**OGGETTO:** Porto di Ancona – Opere di ammodernamento potenziamento in attuazione del PRP – parziale demolizione del molo Nord. Richiesta adeguamento tecnico – funzionale.

Consiglio Superiore dei Lavori Pubblici

Oggetto: **Affare n. 76 - Porto di Ancona - Opere di ammodernamento e potenziamento in attuazione del PRP - Parziale demolizione del molo Nord. Richiesta di adeguamento tecnico - funzionale.**

**OGGETTO:** Porto di Ancona – Opere di ammodernamento e potenziamento in attuazione del PRP. Parziale demolizione del molo nord. Richiesta di adeguamento tecnico funzionale

Figura 1: Adeguamento tecnico funzionale proposto

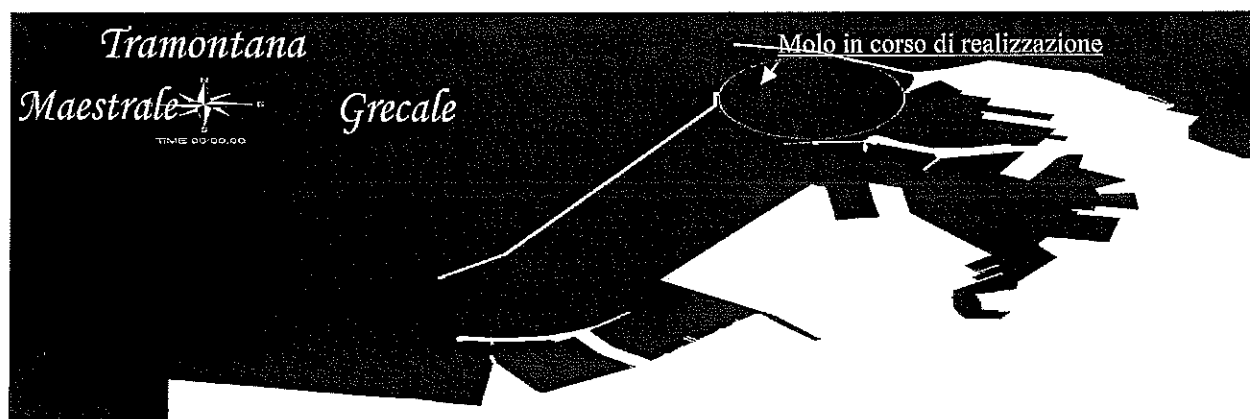
La sopravvenuta necessità di "ricalibrare" l'assetto planimetrico mediante resecazione di un tratto del Molo Nord (con contestuale approfondimento localizzato dei fondali di piano a - 14 m dal l.m.m.) risponde agli obiettivi ampiamente descritti nelle premesse che precedono.

Non ne risulta alterato l'assetto generale del porto e non risultano modificate le funzioni in esso ospitate.

Figura 4: Inviluppo di tutte le manovre eseguite con nave traghetto nella configurazione di Molo Nord demolito di 100 m

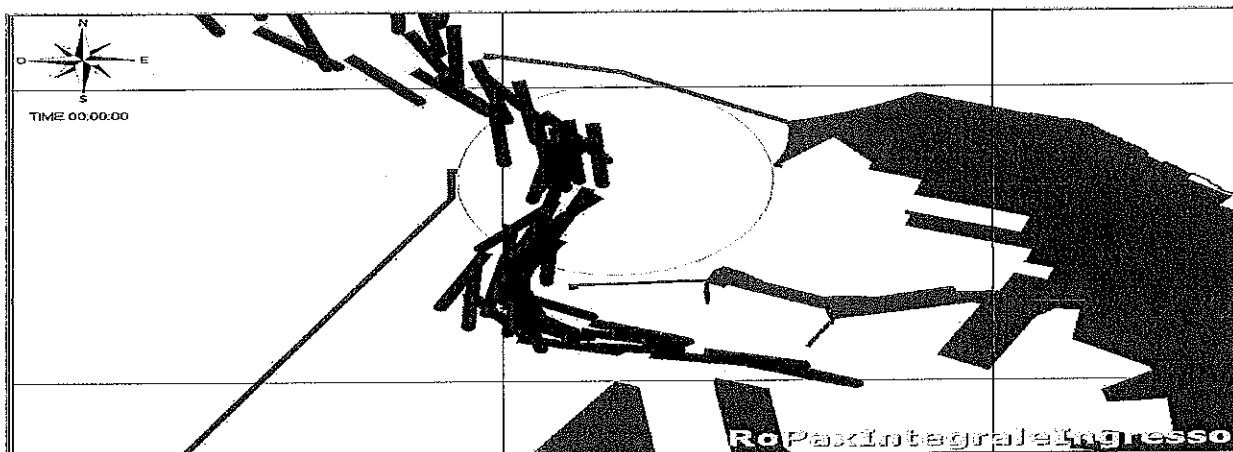
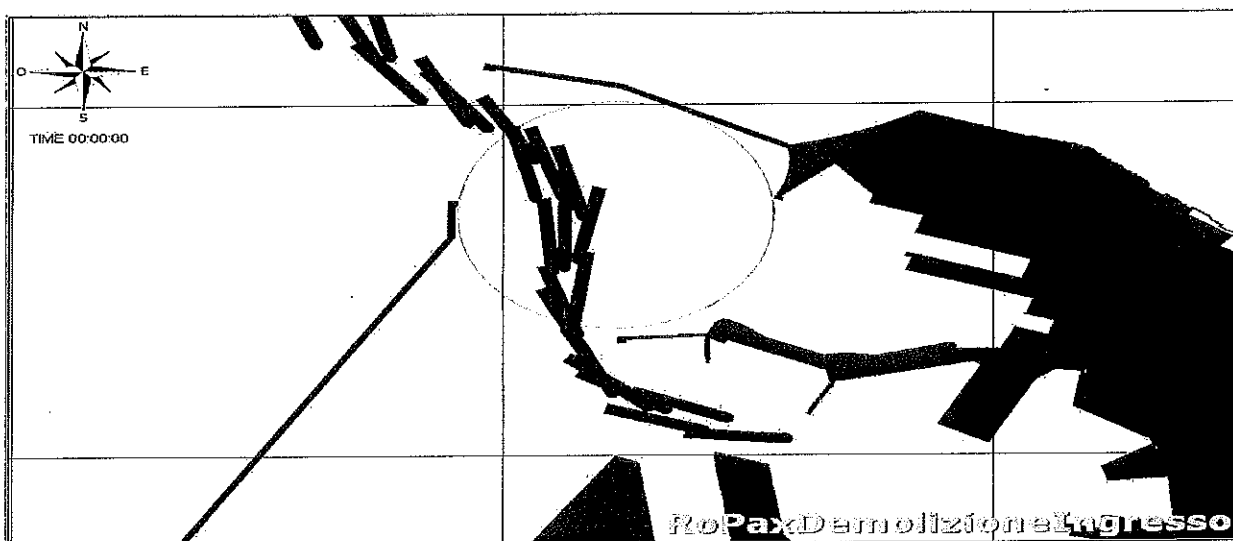
*"Premesso che tutte le manovre simulate sono di fatto riuscite, sia nella configurazione del molo nord integrale, corrispondente a quella attuale, sia in quella del molo nord demolito di 100 m, ciò che differenzia notevolmente le manovre eseguite nelle due ipotesi è il grado di sicurezza con cui queste sono state svolte.*

Riguardo la fase di gestione dell'infrastruttura portuale nella nuova configurazione planimetrica, si raccomanda che l'Autorità Marittima, con apposita ordinanza, provveda alla disciplina della sicurezza della navigazione in fase di manovra di accesso al porto, individuando condizioni limite (anemologiche, meteomarine e correntometriche) per l'operatività, anche alla luce delle risultanze delle prove effettuate con il simulatore di manovra "real time" per specifiche "navi di progetto".
